Mission régionale d'autorité environnementale

**Avis en date du 26 février 2019  
de la Mission régionale d'autorité environnementale d'Île-de-France  
sur le projet d'aménagement du secteur Bédier-Oudiné  
dans le cadre de la création d'une ZAC  
située dans le 13<sup>e</sup> arrondissement de Paris**

Fig. 4 : formes urbaine, état initial – source : étude d'impact

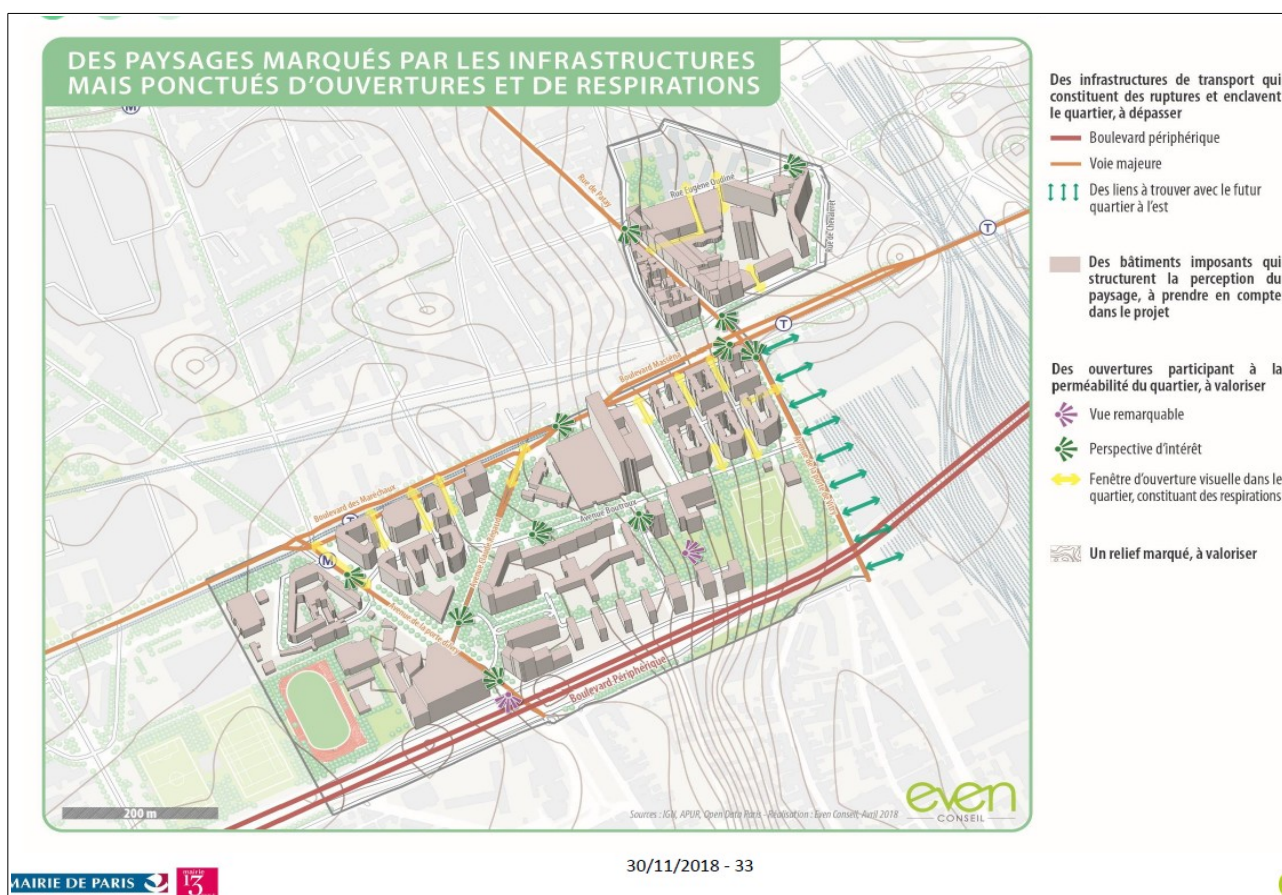
La caractérisation des formes urbaines existantes (*tome 1 – pages 40-45*) est pertinente. Toutefois, il serait utile qu'elle soit davantage détaillée pour les deux principaux secteurs d'intervention : l'îlot est du secteur Oudiné et l'îlot Franc Nohain. Dans l'ensemble, des typologies précises sont définies pour les bâtiments selon leur rapport à la rue (alignement, retrait parallèle, retrait perpendiculaire, etc.), leur hauteur (de R+3 à R+7 pour l'essentiel, point haut en R+19 sur le secteur Oudiné), leur époque de construction et leur architecture. La diversité des formes urbaines est soulignée comme une opportunité dans le dossier. Certaines façades imposantes et pieds d'immeubles peu valorisés sont quant à eux identifiés comme des faiblesses. Enfin, aucun bâtiment n'est protégé au titre du patrimoine sur le site d'implantation du projet (qui intercepte en revanche le périmètre de protection de certains monuments historiques<sup>4</sup>). Des éléments architecturaux d'intérêt sont cependant signalés dans l'étude d'impact : HBM, caserne Masséna et certaines façades. Cette caractérisation du bâti existant est bien prise en compte dans le projet.
